**CONSORZIO DI BONIFICA DELLA
BARAGGIA BIELLESE E VERCELLESE**

**RIFACIMENTO INVASO SUL TORRENTE SESSERA IN SOSTITUZIONE
DELL'ESISTENTE PER IL SUPERAMENTO DELLE CRISI
IDRICHE RICORRENTI, IL MIGLIORAMENTO DELL'EFFICIENZA IDRICA
DEGLI INVASI ESISTENTI SUI TORRENTI RAVASANELLA ED OSTOLA,
LA VALORIZZAZIONE AMBIENTALE DEL COMPENSORIO**

FASCICOLO F 8
DMV

1. INTEGRAZIONI PROGETTUALI RICHIESTE DALLA REGIONE PIEMONTE CON NOTA PROT. N. 54236/DB 14.02 DEL 12/07/2011

DEFLUSSI T. SESSERA NELL'ANNO MEDIO A VALLE DELLA DIGA ANTE E POST OPERAM

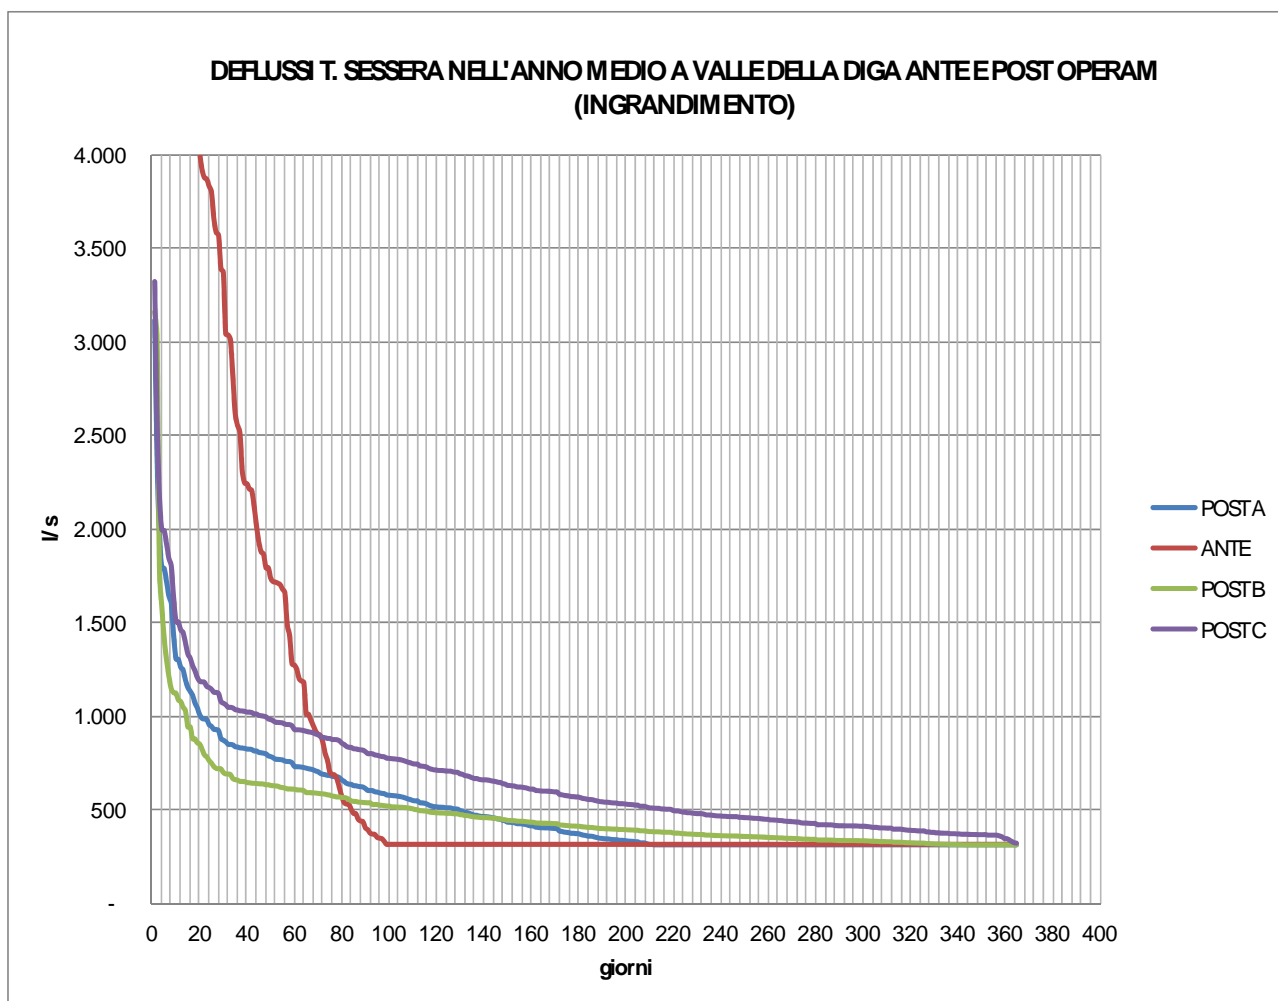
Si riporta l'ipotesi di superamento dell'attuale DMV, con un valore proposto di 308 l/s modulato del 20% in corrispondenza di valori di deflusso superiori a 1500 l/s.

Poiché con il maggior volume di invaso si rende anche disponibile una maggiore e continua potenzialità di rilascio, si ritiene che il valore minimo debba essere quantomeno il DMV attuale; si chiede quindi di applicare la modulazione nei termini attualmente previsti dall'All. C DPGR 8/R/2007 cioè con modulazioni per portate superiori al DMV di base 251 l/s a partire dal DMV attuale, fatta salva l'eventuale applicazione del regolamento di attuazione per il rilascio da invasi previsto dall'art 7 DPGR 8/R/2007, come indicato più avanti.

Dando atto che 1500 l/s è la portata Q274 a Portula, si può valutare grosso modo che il DMV sarebbe modulato per 9 mesi all'anno; perciò si può accettare la modulazione proposta ma a partire dal DMV attuale 312 l/s.

Nel caso del progetto in argomento è stato proposto di sovrapporre alla regola già concessa una modalità di modulazione tale per cui venga restituito sempre il 20% della portata affluente

rispettando il minimo di 312 l/s allorché la modulazione della portata in arrivo dovesse risultare inferiore:

Tale regola si configura come leggermente diversa da quella della norma ma ne segue perfettamente l'andamento ed è raffrontabile a quella di legge ($Q_T = DMV_{BASE} + X\% \cdot (Q_T - DMV_{BASE})$) con $X\% = 15\%$ come verificabile nel grafico sottostante ove sono confrontate le curve di durata dei rilasci a valle della diga nelle situazioni:

SI EVIDENZIA FIN DA ORA LA DISPONIBILITA' AD APPLICARE LA FORMULAZIONE CANONICA COME INDIVIDUATA NELLA NORMATIVA REGIONALE DELLA CURVA MODULATA DEL $DMV_{AMBIENTALE}$ CON $X \leq 15\%$ SE RITENUTA PIU' CONFACENTE.

Di seguito sono rappresentati graficamente in forma di curva di durata i deflussi dell’anno medio in corrispondenza della centrale idroelettrica Piancone nelle seguenti situazioni:

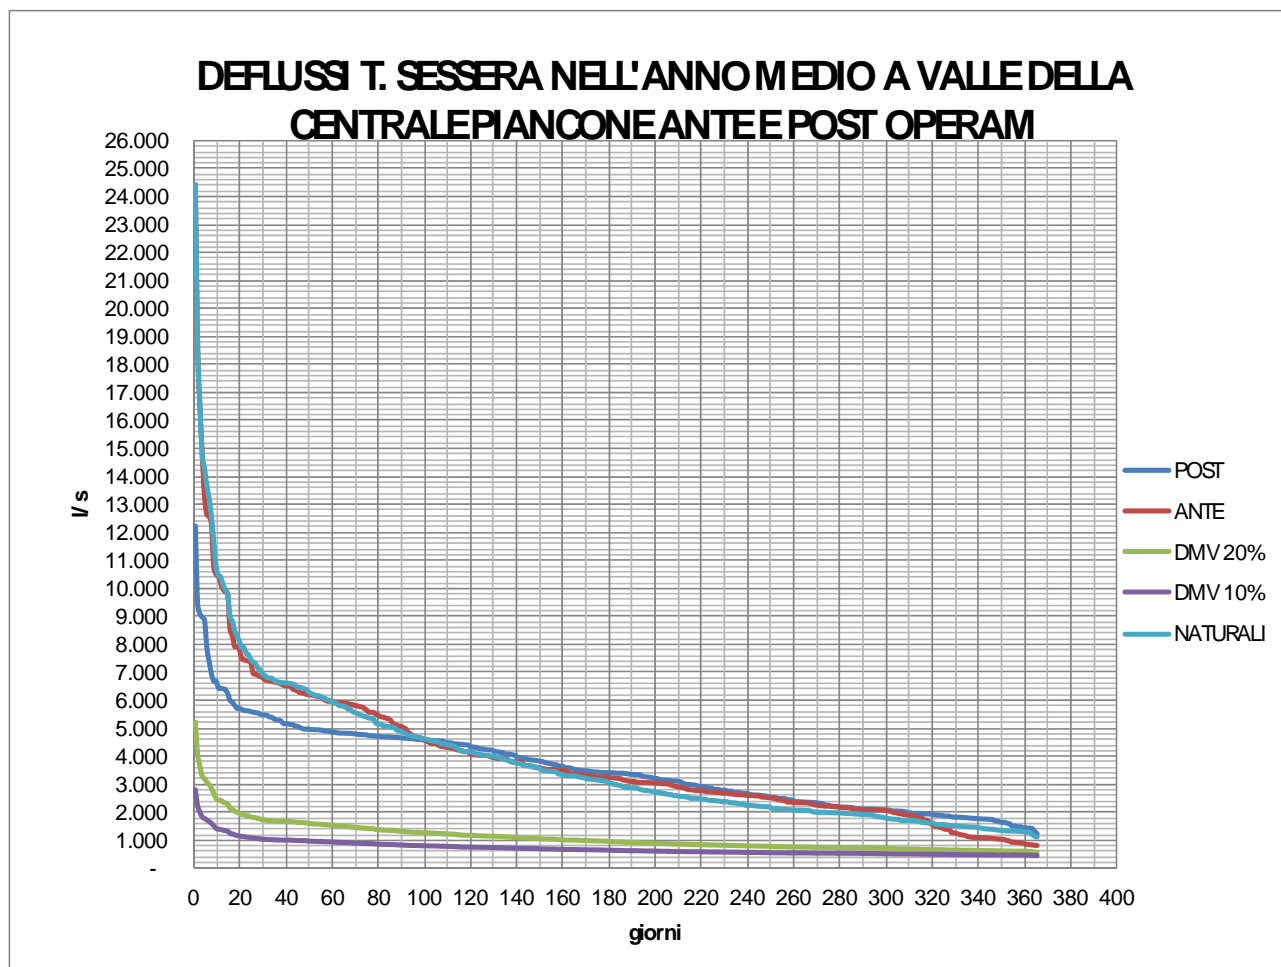
- *un maggiore dettaglio sulla gestione prospettata nel nodo di Piancone, ed in particolare il confronto ante/post operam lungo il corso dell'anno e, se significativa, anche la descrizione delle attuali/previste fluttuazioni orarie di portata nel torrente (hydropeaking);*

Si rinvia ai contenuti del riepilogo generale raggruppato per tematismi ed argomenti al fondo del presente fascicolo che evidenzia ampiamente il miglioramento dei deflussi al nodo del Piancone per 266 giorni all'anno e la loro riduzione per soli 99 giorni all'anno allorché è superato il valore di portata di 4.587 l/s, valore superiore di 11,5 volte rispetto al DMV_{BASE} calcolato nella stessa sezione.

La gestione proposta risulta migliorativa rispetto a quella attuale con riferimento ai fenomeni di hydropeaking in quanto le centrale del Piancone sarà alimentata anche nelle giornate festive a differenza di quanto avviene oggi.
